**Avis délibéré de la Mission régionale d'Autorité  
environnementale concernant la modification n°1 et la  
mise en compatibilité (dans le cadre de la déclaration de  
projet n°1) du plan local d'urbanisme (PLU) de la  
commune de Chambéon (42) portées par la communauté  
de communes de Forez-Est (42)**

**Avis n° 2025-ARA-AUPP-1793-N9133  
et 2025-ARA-AUPP-1794-N9135**

**Avis délibéré le 19 février 2026**

Figure 3: Localisation de la carrière (source : rapport de présentation de la modification n°1)

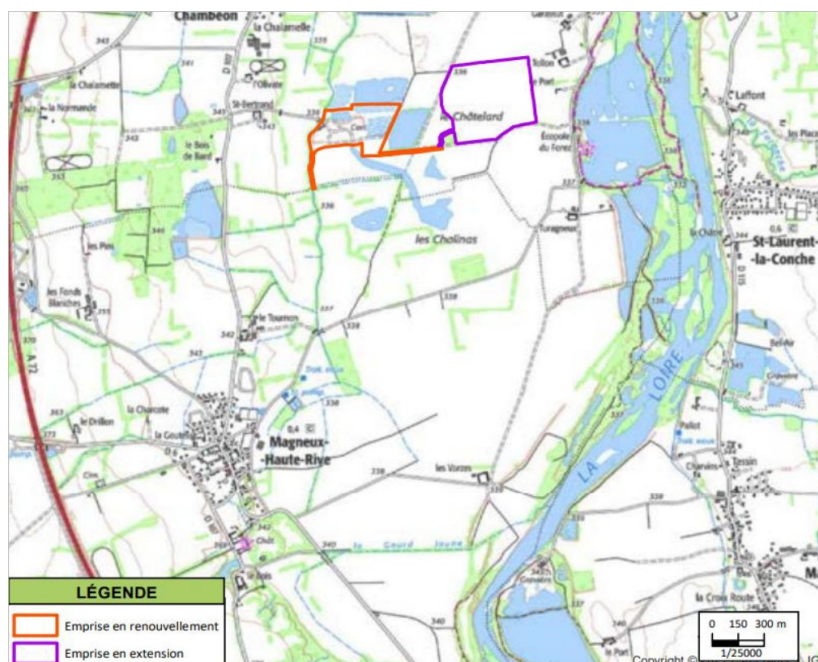
Les principaux enjeux identifiés relatifs à la biodiversité se situent en bordure de l'emprise concernée :

- ruisseau de l'Aillot en limite ouest des parcelles constituant le site Natura 2000 « Lignon, Vizezy, Anzon et leurs affluents »<sup>7</sup> ;
- étang en limite nord de la carrière, attractif pour l'avifaune ;

- petit bois de Chêne au nord de cet étang accueillant cinq nids de Héron cendré ;
- prairies au nord du site accueillant au moins cinq couples chanteurs de Vanneaux huppés ;
- étang à l'est de la carrière accueillant un couple de Bihoreaux gris ;
- bosquet en partie est dans lequel niche le Faucon crécerelle. ;
- une zone humide et un boisement dans la partie est (cf. p34).

- l'évaluation des incidences environnementales de l'extension du secteur ouest dédié au traitement des graviers sur la moitié de l'étang situé au nord, n'est pas étudiée ;
- les 2 250 m<sup>2</sup> de zones humides dégradés lors de la réalisation du projet afin de permettre l'accès au gisement situé dans la zone d'extension ne sont pas localisés et la nature de la mesure de compensation sur la commune de Ponçin n'est pas précisée ni la façon dont elle sera sécurisée dans son document d'urbanisme ;
- l'absence d'impact significatif sur les continuités écologiques, au sujet desquelles seules les conclusions de l'étude d'impact de la carrière sont mentionnées (p.44), est à étayer.

- de conduire l'évaluation des incidences de l'extension du secteur ouest dédié au traitement des graviers sur la moitié de l'étang situé au nord, et de présenter les mesures prises dans le PLU pour y remédier ;
- de localiser le périmètre de zone humide affecté et de préciser la mesure compensatoire projetée ;
- d'étayer l'absence d'impact significatif de l'évolution sur les continuités écologiques.

Figure 4: Évolution du plan de zonage induite par la modification sur le secteur de la carrière (source : rapport de présentation de la modification n°1)

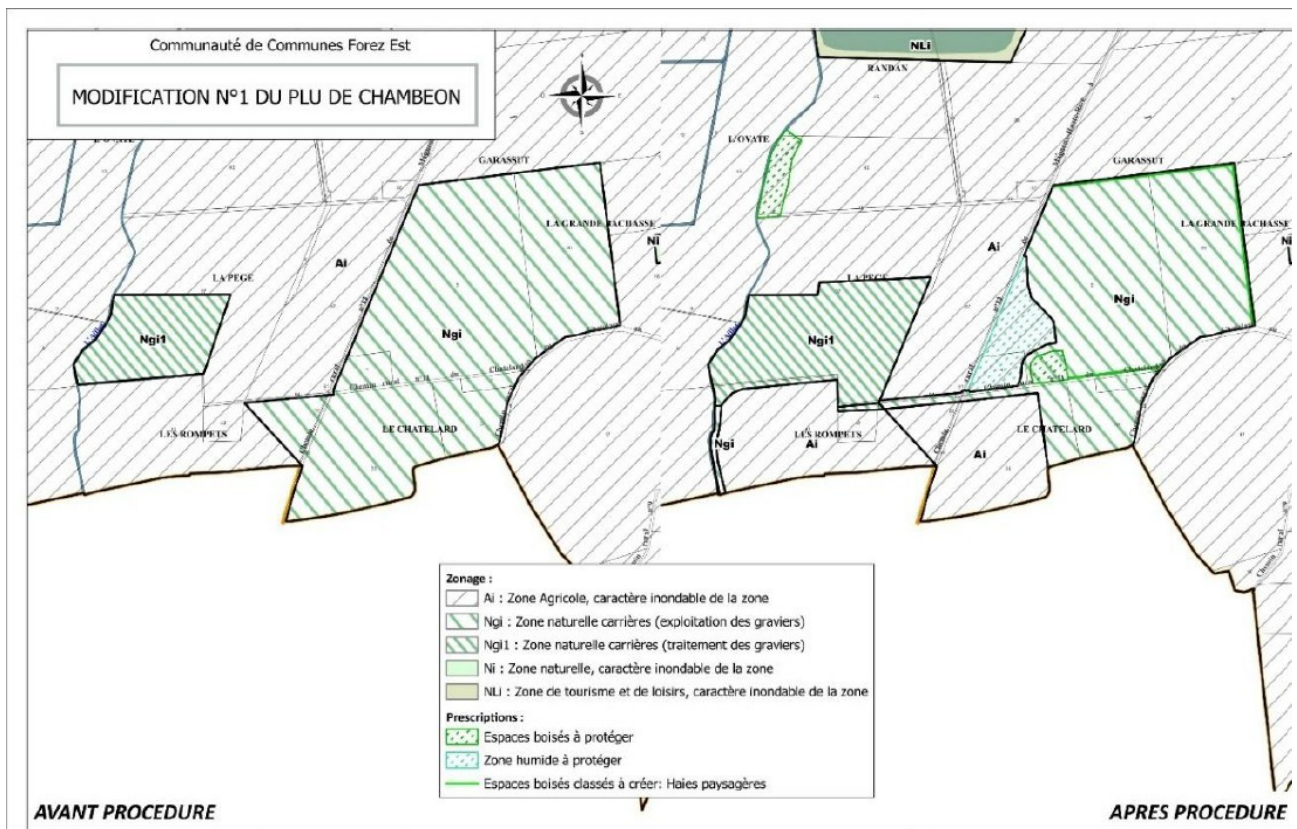
En termes de consommation foncière, le bilan des deux évolutions conduit à un gain de 5,03 ha de zone NGi1, de 7,76 ha (ou 5,3 ha) de zones A, une perte de 10,64 ha de zone Ngi, un gain de 1,40 ha de zone UF et une perte de 1,39 ha de zone AUF. Le bilan est à consolider, les chiffres fournis n'étant pas cohérents (cf. §6.1).

En termes de nuisances et de risques, le rapport environnementale conclut à l'absence d'incidence significatives des évolutions projetées, sans considérer toutefois que l'extension et le renouvellement de la carrière conduiront non seulement à une poursuite de l'activité et du trafic mais potentiellement à une augmentation de celui-ci, à comparer à l'arrêt de l'activité actuelle. Des mesures de protection des haies (classement en EBC) contribuent à réduire les incidences sur le paysage

**L'Autorité environnementale recommande de mettre en cohérence les chiffres concernant la consommation foncière des deux évolutions du PLU et de présenter des mesures pour éviter ou réduire les possibles conséquences de ces évolutions en matière de bruit et de qualité de l'air.**

- en excluant des zones permettant le renouvellement et l'extension de la carrière les secteurs suivants : ruisseau de l'Aillot, partie nord de l'étang en limite nord, habitats au nord (petit bois, prairies) et étang à l'est de l'emprise actuelle ;
- en protégeant dans le règlement graphique (trame « espaces boisés à protéger » au plan de zonage, au titre de l'article L.151-23 du code de l'urbanisme) les boisements suivants : petit bois au nord et bosquet à l'est (même si ce dernier est inclus dans la zone Ngi).

Toutefois, la zone humide présente en bordure est traversée par le projet ; une mesure compensatoire à la dégradation de 2 250 m<sup>2</sup> de cette zone humide est prévue sur une autre commune.

Figure 6: Evolution du plan de zonage induite par la déclaration de projet (source : rapport de présentation de la déclaration de projet n°1)

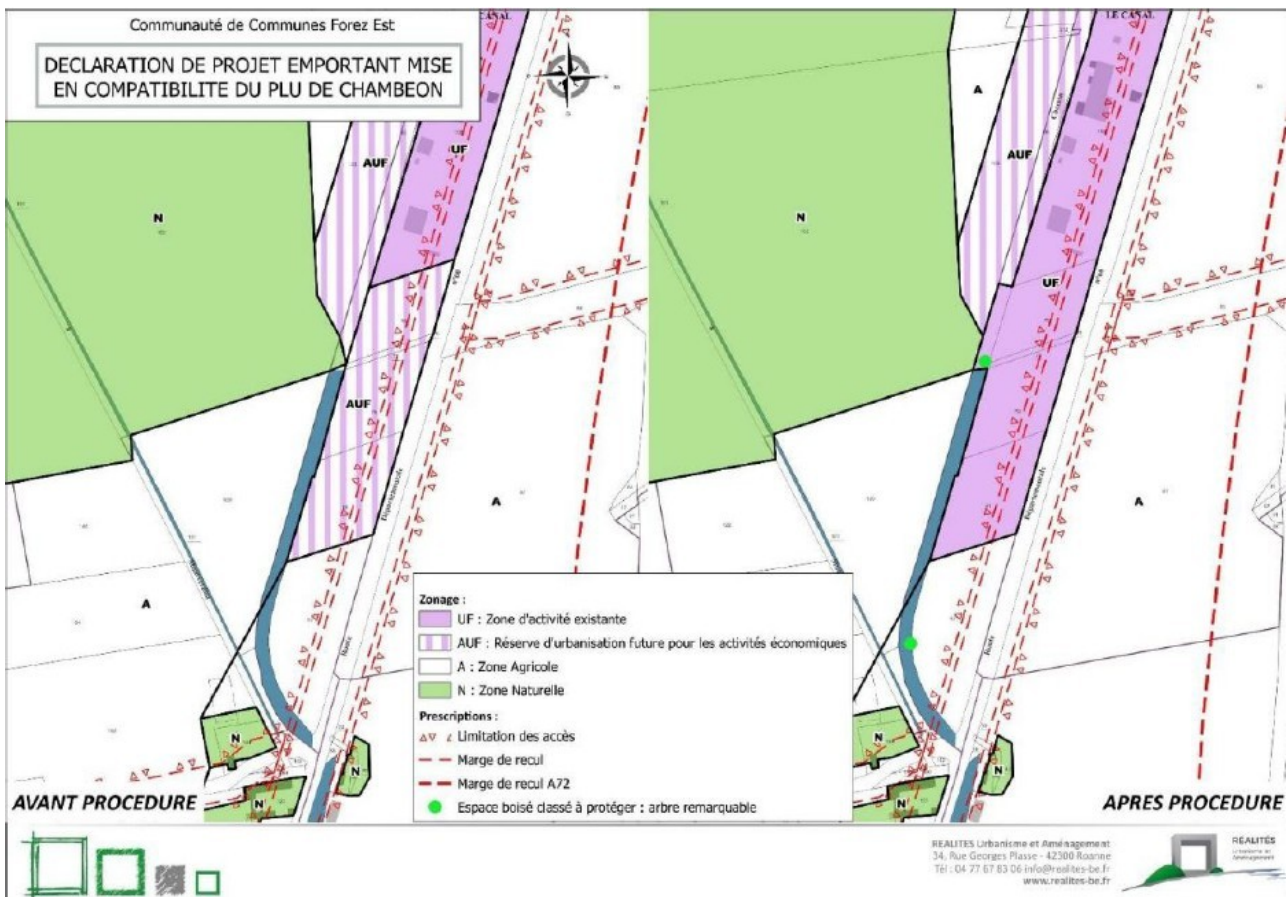
Le dossier considère que le boisement au nord présente « *globalement peu d'enjeux* », malgré l'observation de l'Écureuil roux, espèce protégée nationalement mais en préoccupation mineure sur la liste rouge régionale. La partie sud est bordée à l'ouest par une « *haie bocagère arborée, assez jeune mais diversifiée avec la présence d'essences fruitières (merisiers, châtaigniers) et présentant quelques arbres âgés et à cavités (chênes au nord, Châtaignier au sud)* », dans laquelle « *deux tas de branchages épais forment des hibernaculum très intéressants pour les reptiles* » (p.28). Elle est également longée à l'est par une haie et un fossé la séparant de la RD 60, secteur dans lequel des reptiles (Lézard à deux raies) ont été observés.

Le rapport de présentation de la déclaration préalable évoque une solution alternative pour l'extension de la zone d'activité, consistant à mobiliser la zone AUF située à l'ouest de la zone existante, visible sur la figure 8. Le dossier indique que cette solution aurait pour avantage de « *stopper le développement linéaire de la zone d'activités le long de la route départementale* », étant souligné que « *ce secteur [présente] moins d'enjeux paysagers depuis la RD60 mais également depuis des points de vue plus éloignés* » (rapport de présentation de la DP, p.12). Cette solution est écartée au motif que « *l'essentiel de la zone AUF est totalement boisée et est intégrée au sein d'une Znieff de type 1 Étangs et bois de la Beaulieuse* » (même page). Cet argument peut être discuté, étant précisé à la même page qu'« *une grande partie de la zone AUF est [...] occupée par du stockage de matériaux pour les besoins d'une entreprise (non liée au projet)* ». Par ailleurs, le choix retenu a pour conséquence de réduire la distance entre la zone d'activités et un groupe d'habitations situées à environ 100 m au sud, interrogeant sur le niveau d'exposition des riverains aux potentielles nuisances sonores générées par les activités prévues. En tout état de cause, ce choix aurait mérité une analyse plus approfondie, notamment sur la base de critères environnementaux, ce qui n'est pas le cas.

la zone Uf fait état de la nécessité de mettre en place un dispositif d'assainissement adapté et conforme aux prescriptions du zonage d'assainissement en vigueur et à la législation. Le dossier n'est pas explicite sur ces prescriptions et leur adéquation avec la sensibilité du secteur.

**L'Autorité environnementale recommande de réexaminer la solution alternative évoquée (extension vers l'ouest de la ZA), au besoin en investiguant la surface boisée présentant potentiellement des enjeux écologiques et en examinant la question de l'exposition des riverains aux nuisances sonores et les enjeux paysagers. Elle recommande de démontrer que le respect du zonage d'assainissement en vigueur permet d'éviter toute pollution liée à la mise en compatibilité projetée.**
